**Relatório de Fiscalização 172/2024**

RELATÓRIO DE FISCALIZAÇÃO TÉCNICA DOS SISTEMAS DE ÁGUA E ESGOTO DO MUNICÍPIO DE ENGENHEIRO COELHO**PRESTADOR: SERVIÇO DE ÁGUA E ESGOTO DE ENGENHEIRO COELHO (SAEEC)**

Verificação de Não Conformidades nos sistemas de água

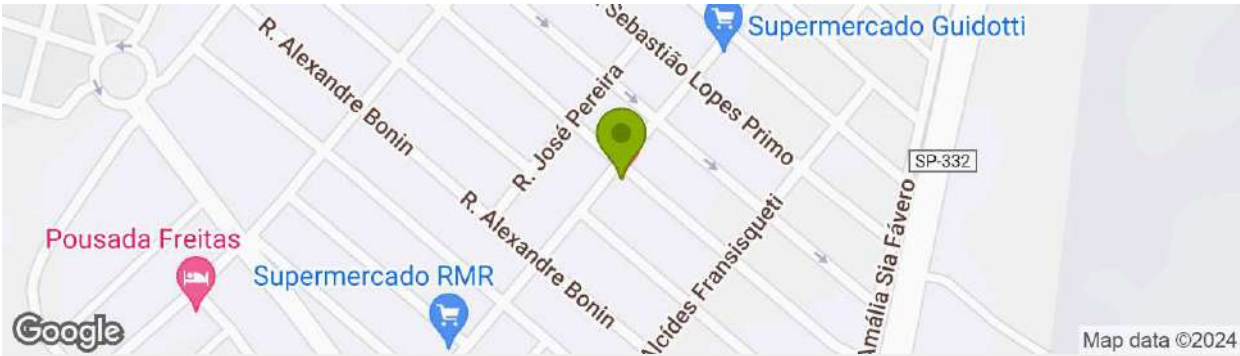
[CSB-2.14] - Ausência de automonitoramento dos parâmetros de qualidade da água	Não Conforme
[CSB-2.15] - Ausência de cloração e/ou fluoretação	Não Conforme

Foto 1 - Suporte para cloração/fluoretação instalado, mas não há aplicação

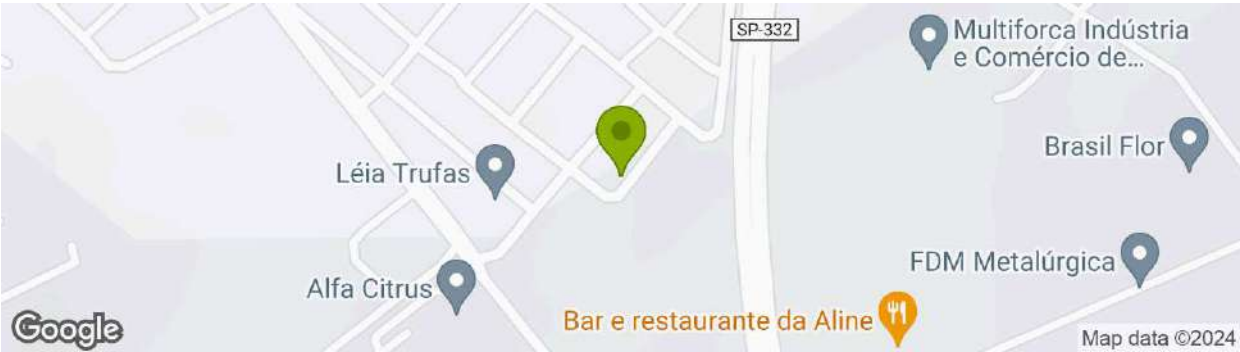
[CSB-2.11] - Captação de água sem outorga	Não Conforme
[CSB-2.14] - Ausência de automonitoramento dos parâmetros de qualidade da água	Não Conforme
[CSB-2.15] - Ausência de cloração e/ou fluoretação	Não Conforme

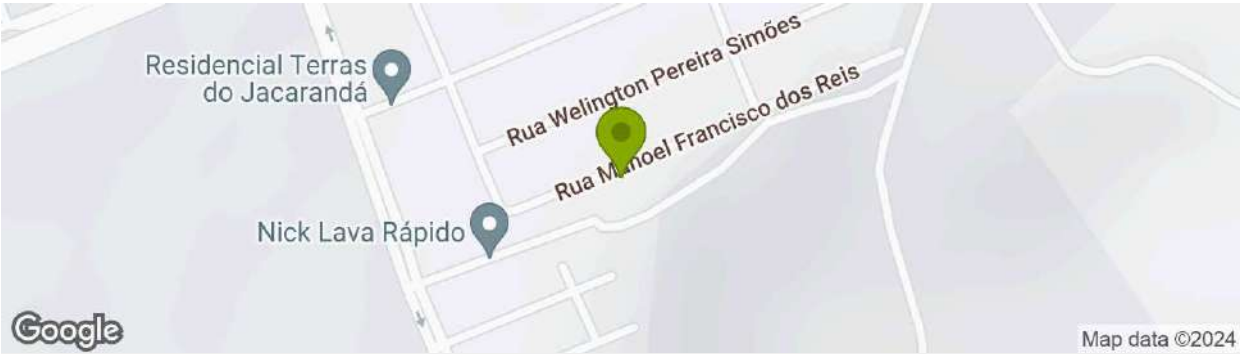
[CSB-2.2] - Ausência de conjunto moto bomba reserva em estoque	Não Conforme
[CSB-2.3] - Ausência de extintor de incêndio	Não Conforme
[CSB-2.4] - Ausência de identificação da área	Não Conforme
[CSB-2.9] - Ausência de tubo de medição de nível	Não Conforme
[CSB-2.11] - Captação de água sem outorga	Não Conforme

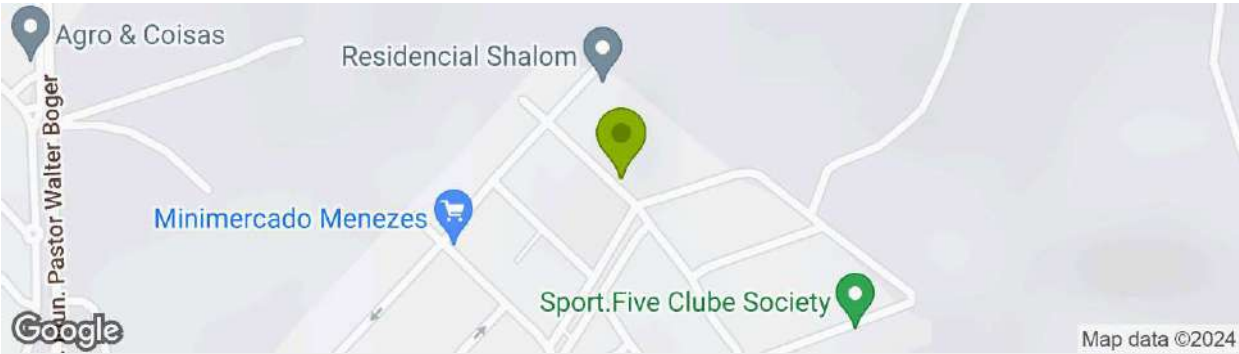
[CSB-2.2] - Ausência de conjunto moto bomba reserva em estoque	Não Conforme
[CSB-2.3] - Ausência de extintor de incêndio	Não Conforme
[CSB-2.4] - Ausência de identificação da área	Não Conforme
[CSB-2.14] - Ausência de automonitoramento dos parâmetros de qualidade da água	Não Conforme
